INFORMACJA

Dotyczy: 1. Przebudowa, rozbudowa, nadbudowa budynku na potrzeby Centrum Opiekuńczo-Mieszkalnego. 2. Rozbiórka budynku garażowego 3. Budowa nowej siedziby Powiatowego Środowiskowego Domu Samopomocy

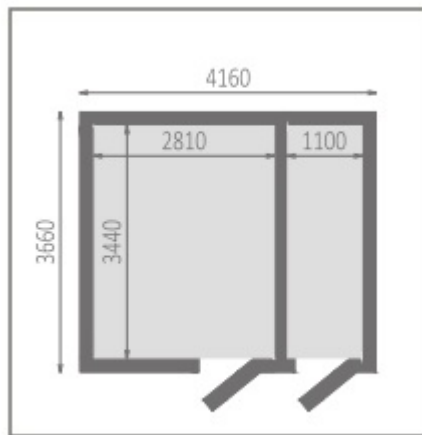
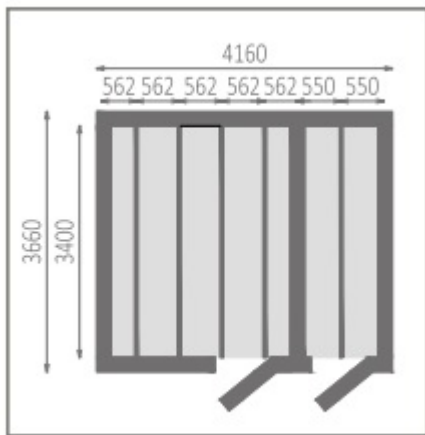
44. Prosimy o udostępnienie dokumentacji:

- **Wiaty śmietnikowej**
- **Wiaty rowerowej**
- **Urządzeń siłowni plenerowej**
- **Nawierzchni siłowni plenerowej**
- **Drewnianego domku narzędziowego**

Zamawiający potwierdza iż wiaty na stojaki rowerowe stanowi zakres przedmiotu zamówienia niniejszego postępowania przetargowego. Koszt należy uwzględnić w ofercie na podstawie dokumentacji projektowej. Przedmiary robót załączone na stronie mają charakter pomocniczy.

Należy zastosować wiatę nad stojakami rowerowymi jako systemowe rozwiązanie wiaty na rowery, dla 16 rowerów.

- wymiary ok. 9 m x ok. 1,5 m
- wymiary dachu ok. 9 m x 2 m
- konstrukcja z profili stalowych ocynkowanych
- ściana tylna ze szkła hartowanego
- ściany boczne z listew drewnianych
- dach ze szkła hartowanego laminowanego

Poprzez analogię należy wykonać zadaszoną wiatę śmietnikową o wym. ok. 5,00 x 2,5m

- wymiary ok. 5,0 m x 2,5 m
- wymiary dachu ok. 5,2m x 2,7 m
- konstrukcja z profili stalowych ocynkowanych
- ściany z listew drewnianych
- drzwi jednoskrzydłowe zamykane
- dach ze szkła hartowanego laminowanego
